Smart Configurator for RZ V1.6.0

リリースノート

4.2.3 エクスポートされた XML ファイルの自動インデント

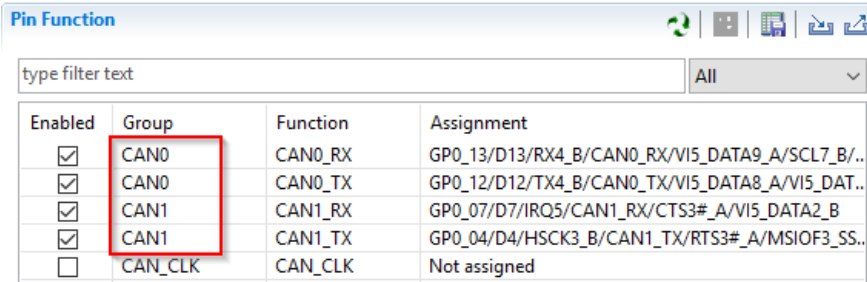
エクスポートされたPIN情報のXMLファイルは、読み易く、違いを確認できるように自動インデントされます。

4.2.4 CANx_RX および、CANx_TX のグループ名の訂正

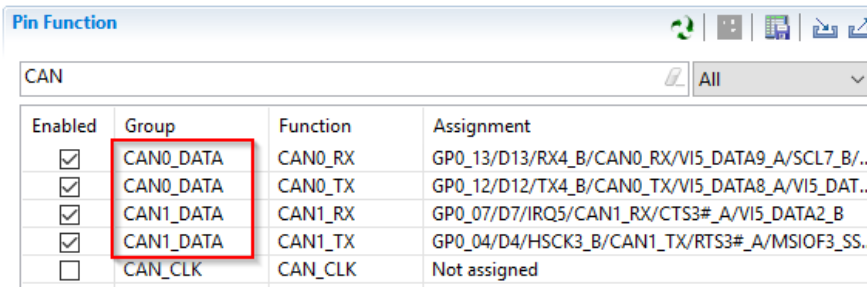
CAN0_RX、CAN1_RX、CAN0_TXおよび、CAN1_TXのグループ名をCANxからCANx_DATA(x=0,1)に訂正しました。これらの修正は生成コードに影響がありません。
